**AVIS RELATIF À LA PROTECTION
CONTRE LES EVENTUELS EFFETS NOCIFS ET NUISANCES
PROVOQUÉS PAR LES RAYONNEMENTS NON IONISANTS
GÉNÉRÉS PAR DES ANTENNES ÉMETTRICES STATIONNAIRES**

Commune : ARLON - Exploitant : ORANGE

Référence exploitant : 237R1_2 / 30111R1_2 / 40111R1_2 / 50111R1_2

Rapport n° 640 / 2025

Figure 1 : Vue en plan des lieux de séjour et des points de contrôle

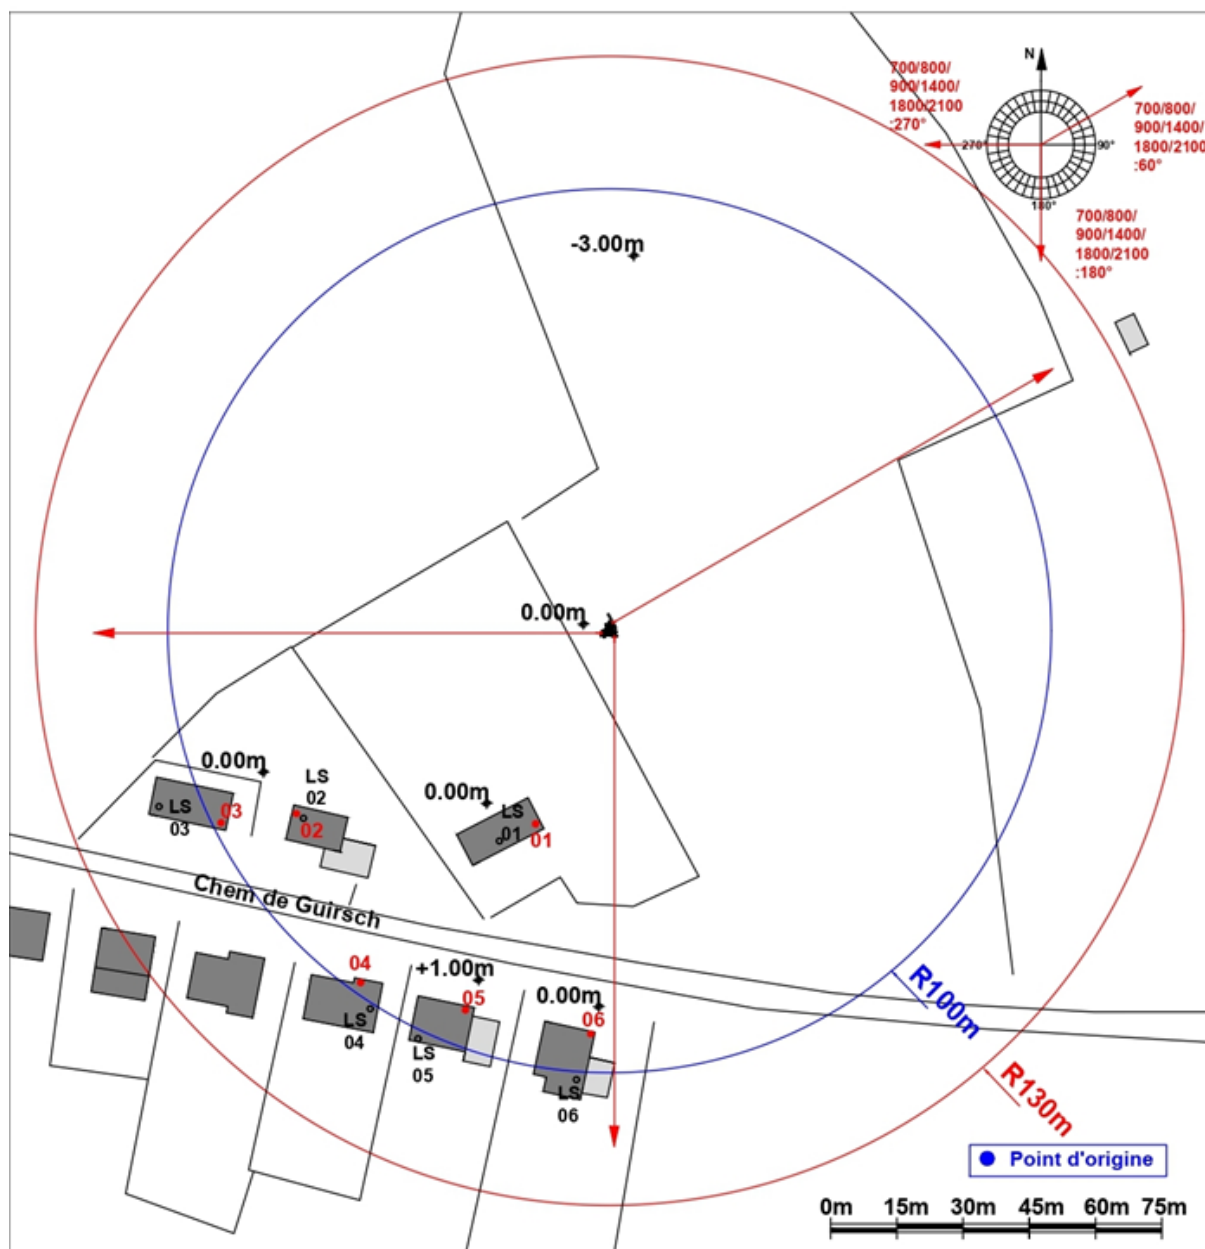
N° point de contrôle	LS	Atténuation (dB)	Indice d'exposition relatif à la limite par installation IE_i
5	LS05	3,0	0,066
3	LS03	3,0	0,055
4	LS04	3,0	0,051
6	LS06	3,0	0,020
2	LS02	3,0	0,017
1	LS01	3,0	0,016

En ce qui concerne les antennes de l'installation mentionnées dans le tableau 1, la distance maximale à laquelle la limite pourrait être atteinte, à l'extérieur, est égale à 76,3 m. S'il n'y a pas de LS à une distance inférieure, les antennes respectent forcément la limite d'immission.

Dans le cas des LS situés à l'intérieur des bâtiments, une atténuation d'obstacle est prise en compte et il en résulte que la distance maximale à laquelle la limite pourrait être atteinte se réduit à 54,5 m.

Figure 2 : Vue en plan des installations d’antennes dans un rayon de 300 mètres autour de l’installation faisant l’objet de la demande d’avis

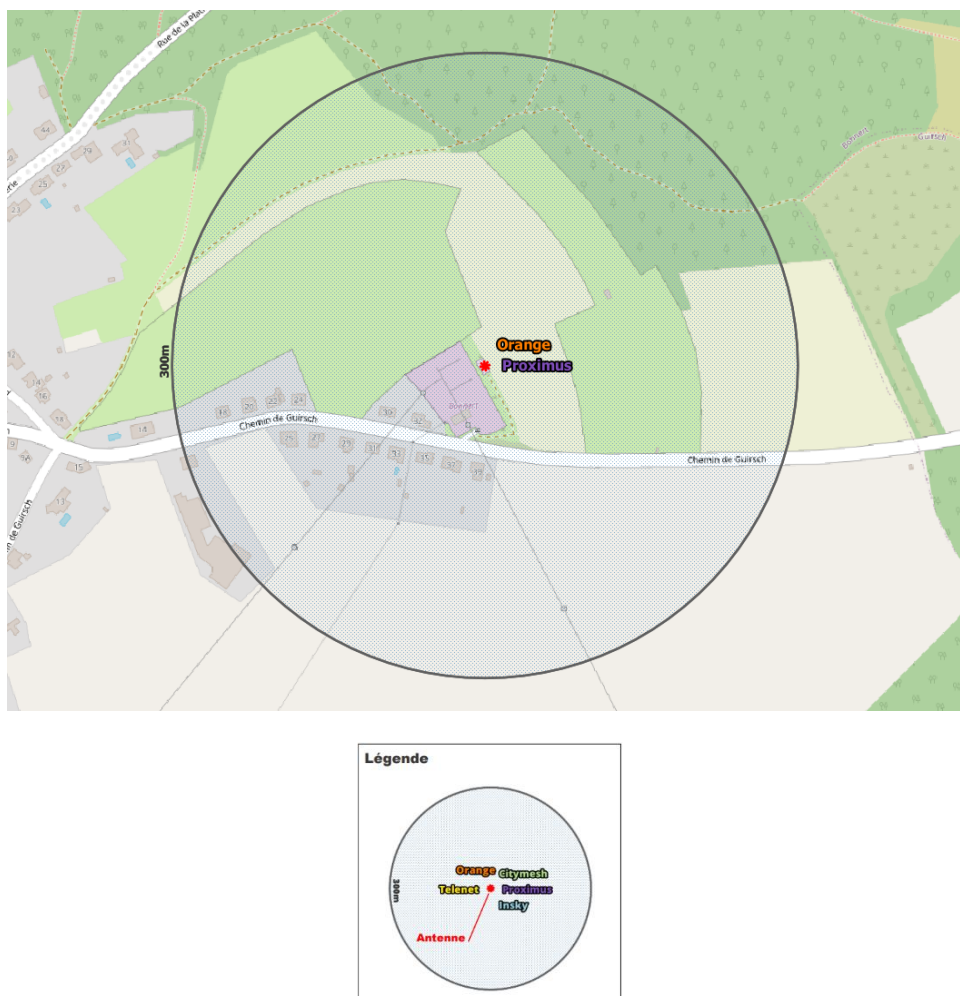
- il y a au plus 4 installations d'antennes émettrices stationnaires présentes dans la zone d'évaluation de 300 mètres de rayon représentée dans la figure 2, y inclus l'installation référencée dans le paragraphe 2 : la limite cumulative définie à l'article 4, §2 du décret est nécessairement respectée dans les lieux de séjour à l'intérieur de la zone d'évaluation de 300 mètres de rayon ;

Compte tenu des considérations ci-dessus, il apparaît que l'intensité du rayonnement électromagnétique généré, dans les lieux de séjour situés dans un rayon de 300 mètres autour de l'installation référencée dans le paragraphe 2, par l'ensemble des antennes émettrices stationnaires de l'ensemble des exploitants du même site d'antennes émettrices stationnaires respecte la limite fixée à l'article 4, § 2 du décret.
